Tárgy: Kommunális hulladéklerakó telep bővítése kiviteliterv készítésére
árajánlat küldése.

Várpalota, Kommunális hulladéklerakó telep bővítése

Kiviteli terv készítésére árajánlat

Címzett:	VÁRPALOTA	Iktatószám: 31039...../19...90.
Polgármesteri Hivatal		Előadó: ...Langóné/Kné.....
Várpalota		Melléklet:
Gárdonyi G.u. 39 8100	1991 JUN 14 2402-2/1991	Tárgy: Várpalota város szemét- telep bővítése.
	Előadó: M. K. K.	
	2402-2/1991

Járpolota,
 kommunális hulladéklerakó telep
 módosított helyszínrajz

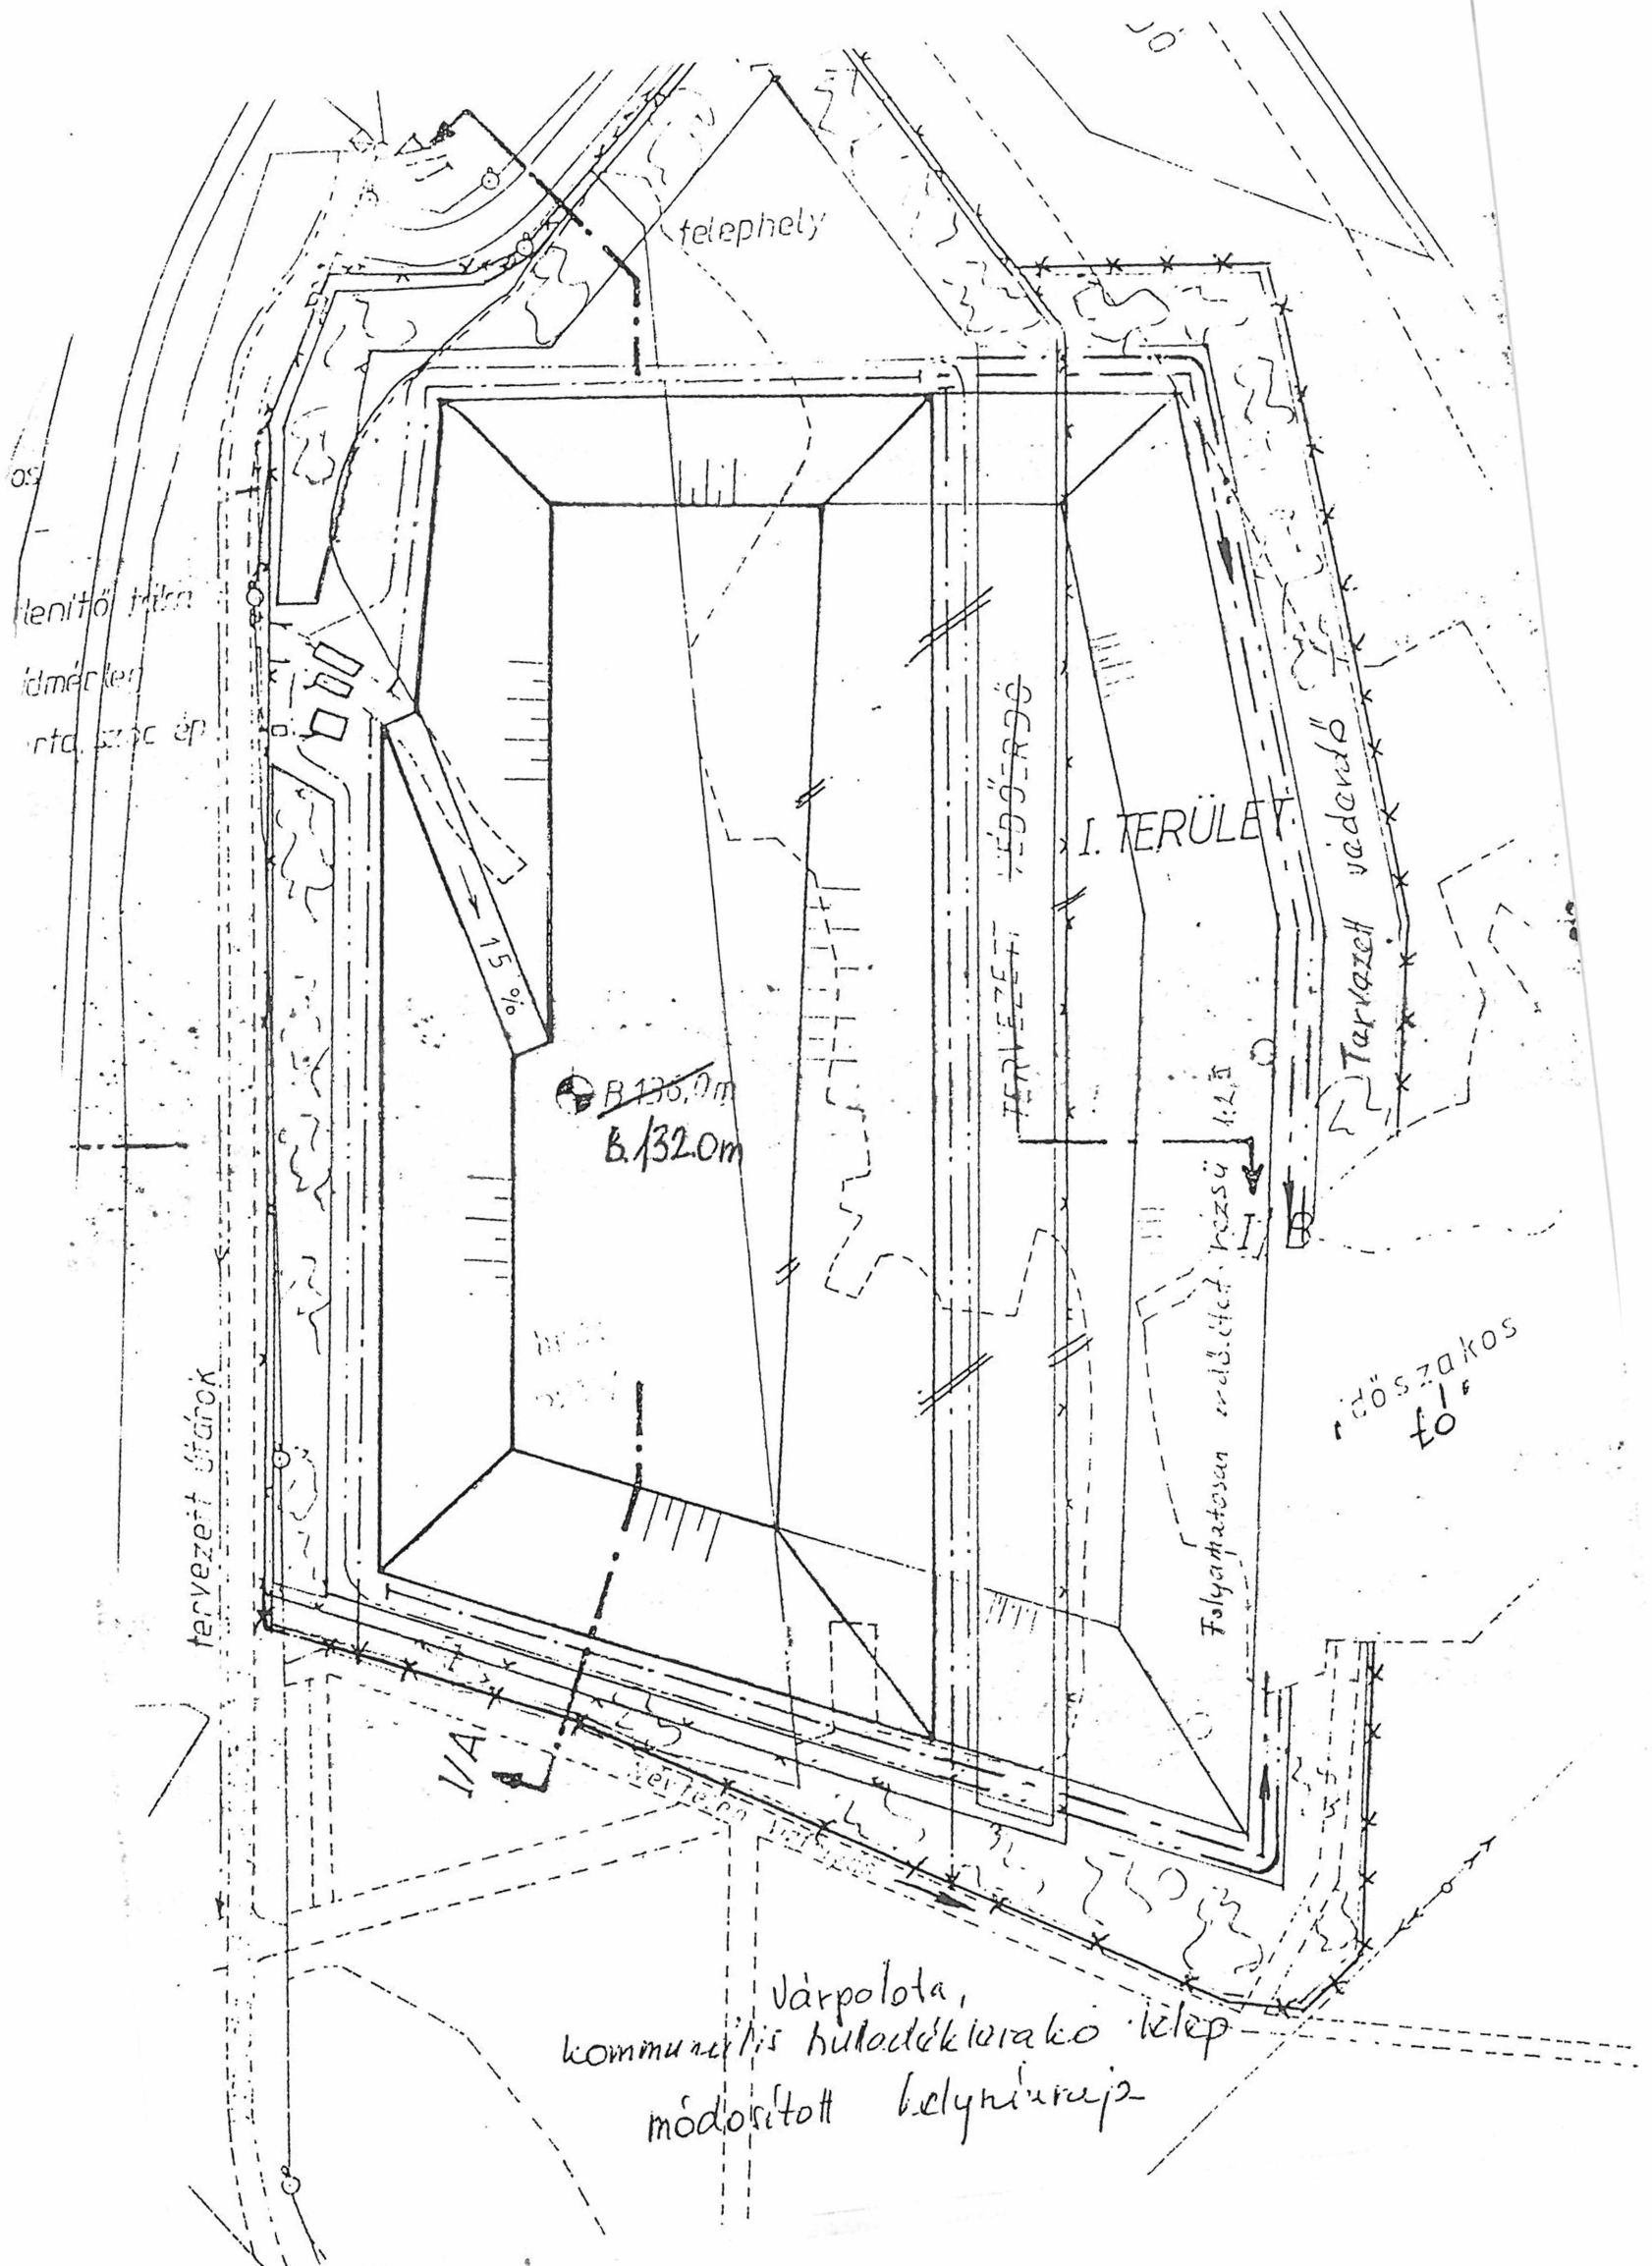
A mellékelt helyszínrajzon feltüntetett módon tartom célszerűnek kialakítani a K-i szorítóöltést, amelynek egy része máris készül. Az "időszakos" tó valójában az 1950-es évek óta kisebb vízszintingadozással, de létezik, jelenleg a környező kiskertek öntöző vízbázisa. Nagyobb részének megtartása indokolt.

Az említett szorítóöltés folytatólagos kiépítésével nagymértékben megnagyobbítható a telep alapterülete, és befogadóképessége. Így lehetővé válik a tanulmányterv által ajánlott B 136,0 m-es rekultivációs szint csökkentése B 131-132,0 m-es szintre. Tájékoztatói okból javaslom a csökkentést.

A megnövelt alapterület jelenlegi változatos domborzata takarórétegnek megfelelő. A vázolt megoldással véleményem szerint az I-es területen 2000 után is elhelyezhető szemét, hogy meddig, azt a pontos geodéziai felmérés után lehet csak megoldani.
